GROUPE D'EXPERTS SUR LES MARCHANDISES DANGEREUSES (DGP)

VINGT ET UNIÈME RÉUNION

Point 2 : Élaboration de recommandations relatives à des amendements des *Instructions techniques pour la sécurité du transport aérien des marchandises dangereuses* (Doc 9284) en vue de l'édition de 2009-2010

ÉTIQUETTE « AÉRONEF CARGO SEULEMENT »

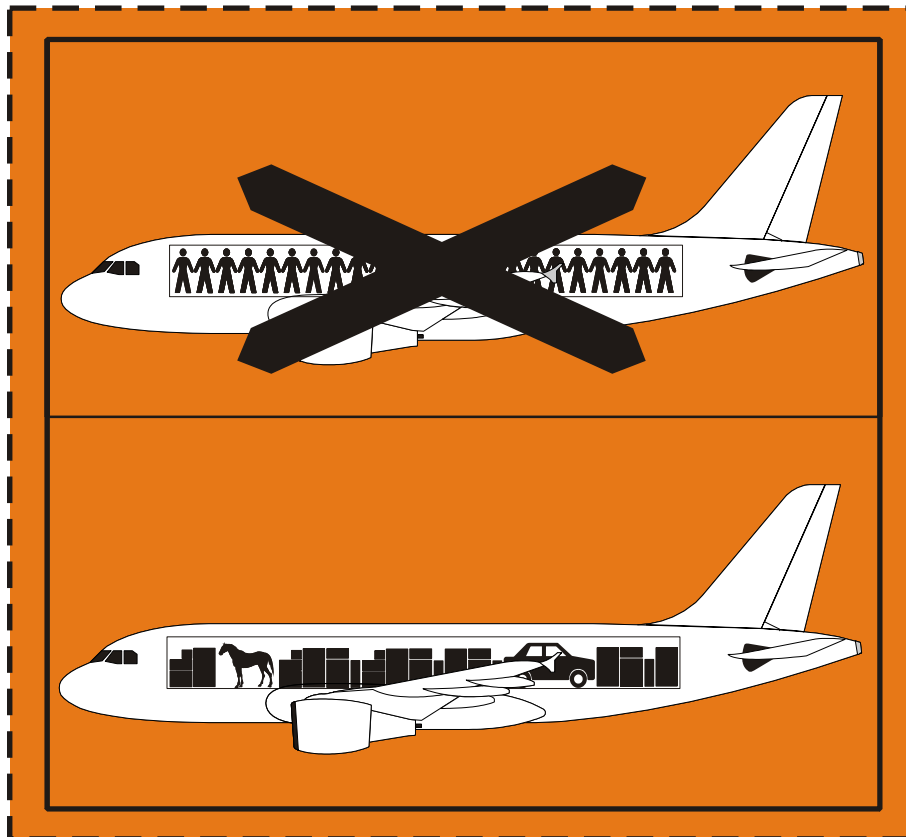
1.1 À la réunion DGP-WG06, un amendement de l'étiquette « Aéronef cargo seulement » a été appuyé. Une proposition d'étiquette a été présentée à la réunion DGP-WG07 (WP/34), mais elle ne contenait pas que des pictogrammes.

1.2 L'étiquette ci-après est proposée comme solution de rechange, sur la base des critères suivants :

- a) pas de texte, pictogramme seulement ;
- b) couleur : noir sur fond orange (comme l'étiquette actuelle), avec un peu de blanc ;
- c) dimensions : 120 mm × 110 mm (comme l'étiquette actuelle).

2.1 Le Groupe DGP est invité à adopter la nouvelle image suivante pour la Figure 5-24.
